TRANS/WP.29/GRSG/66
26 November 2004

ДОКЛАД РАБОЧЕЙ ГРУППЫ ПО ОБЩИМ ПРЕДПИСАНИЯМ, КАСАЮЩИМСЯ
БЕЗОПАСНОСТИ (GRSG), О РАБОТЕ ЕЕ ВОСЕМЬДЕСЯТ СЕДЬМОЙ СЕССИИ

(12-15 октября 2004 года)

Рис. А5.2 - Размеры антропоморфического балласта"

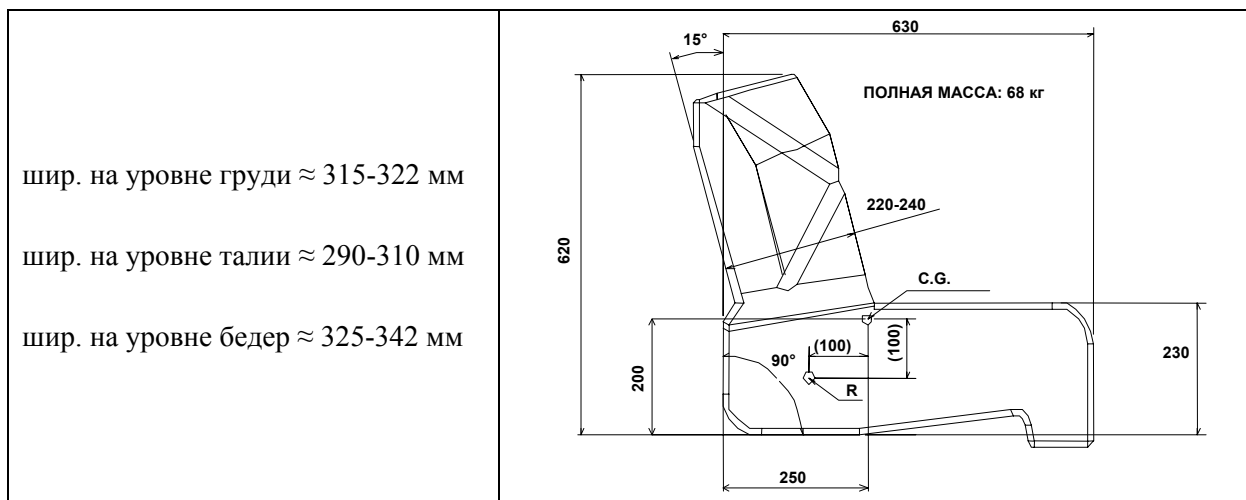
- 2.1.5.2.2 устанавливаться таким образом, чтобы его центр тяжести и размеры соответствовали рис. A5.2".

Включить следующий рис. А5.2:
